# Nota van zienswijzen bestemmingsplan 'Brabantbad'

(Bijlage bij Raadsvoorstel/ - besluit van de gemeente 's-Hertogenbosch  
tot vaststelling van het bestemmingsplan 'Brabantbad', registratienummer 15842307)

*Figuur 4 Zicht vanaf de Van Grobbendoncklaan o.b.v. het bestemmingsplan "IJzeren Vrouw e.o.", boven: zicht vanaf 2m hoogte en onder: zicht vanaf 9m hoogte*

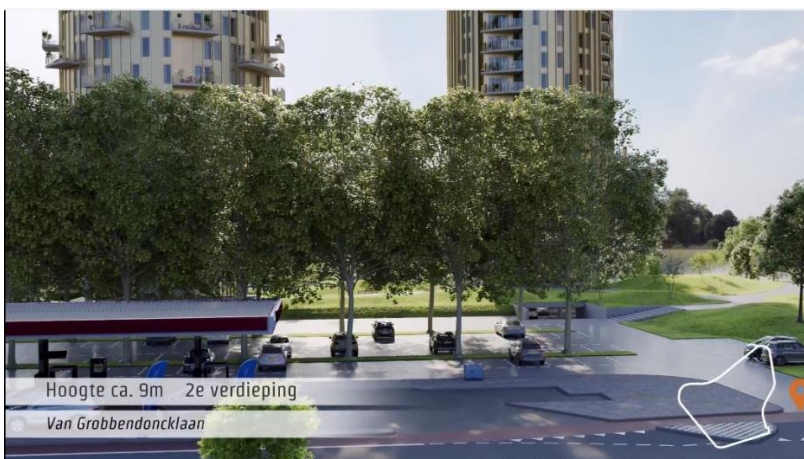
In figuur 4 en 5 is het verschil van zicht vanaf de Van Grobbendoncklaan inzichtelijk gemaakt. In figuur 4 is het zicht weergegeven vanaf de Van Grobbendoncklaan als gebruik zou worden gemaakt van de bouwmogelijkheden op basis van het geldende bestemmingsplan "IJzeren Vrouw e.o.". In figuur 5 is het zicht weergegeven vanaf dezelfde locatie, maar dan na realisering van de drie woontorens.

Wanneer de aanzichten vanaf de Van Grobbendoncklaan op basis van deze opeenvolgende planologische regimes worden vergeleken, dan blijkt dat door de realisatie van het nu voorliggende plan veel meer zicht op het park en de achterliggende waterplas behouden blijft dan bij realisatie van de bouw mogelijkheden op grond van het huidige bestemmingsplan. Dit geldt dus ook voor het zicht vanuit de woningen aan de overzijde van de Van Grobbendoncklaan. Met het behoud van voldoende uitzicht voor omwonenden is in het plan dus juist sterk rekening gehouden.
